**Onderwerp:** FW: andere toegangsweg Wepadel Zandvoort biedt mogelijk snellere realisatie

Zoals bekend heeft WePadel Haarlem heeft een omgevingsvergunning ingediend voor de oprichting van 4 niet overdekte padelbanen met noodzakelijke voorzieningen op het bestaande sportterrein aan de Duintjesveldweg 1 te Zandvoort.

*Op dit kaartje van het plangebied (rood omgrenst) zijn de aangetroffen potentieel voor Rugstreeppad geschikte onderdelen van aangegeven met een blauwe omgrenzing.*

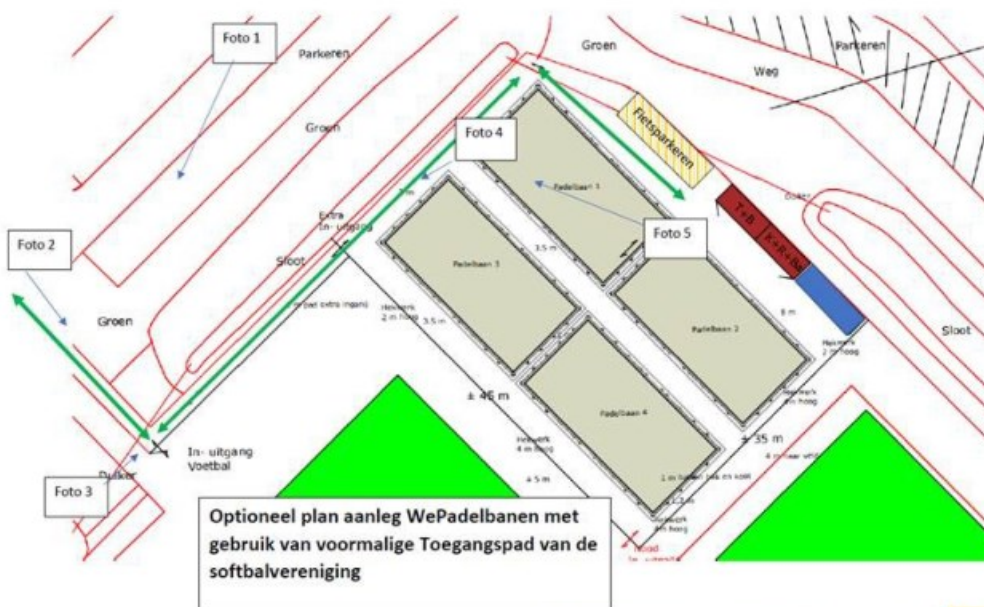
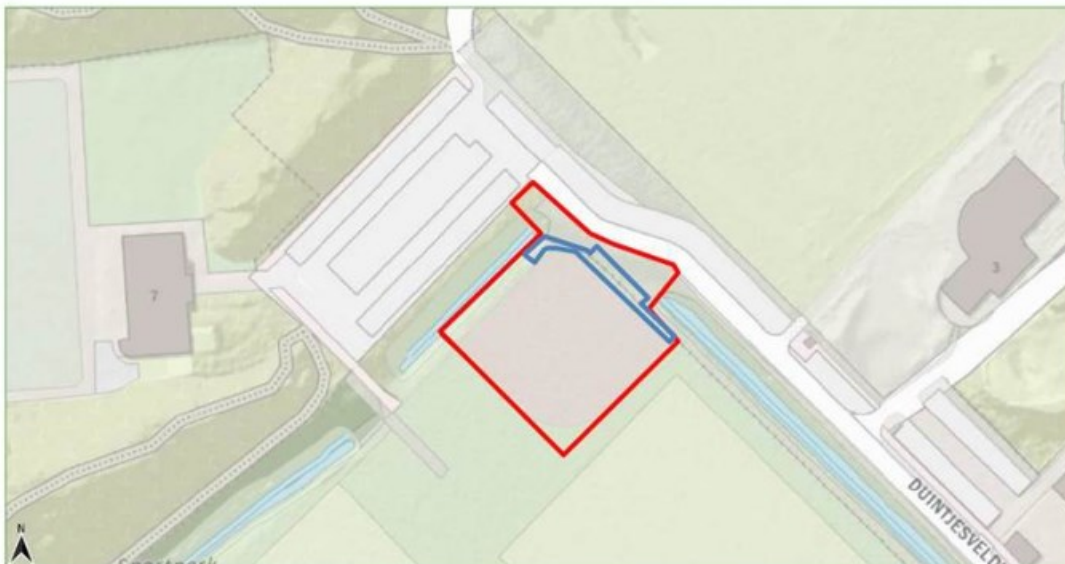
Ik heb er naar gekeken, maar een dient nog steeds een aanvullend onderzoek uitgevoerd te worden. Op de rechter afbeelding is het onderzoeksgebied in rood aangegeven en in blauw het potentieel leefgebied voor rugstreeppadden. Zoals je kan zien is een deel van het pad dat in groen is aangeduid in de linker afbeelding niet meegenomen in het onderzoek. Ik heb naar wat luchtfoto's gekeken en het deel dat niet is meegenomen komt zeer overeen met het onderdeel dat aangeduid is als potentieel leefgebied. Een aanvullend onderzoek is daarom benodigd.
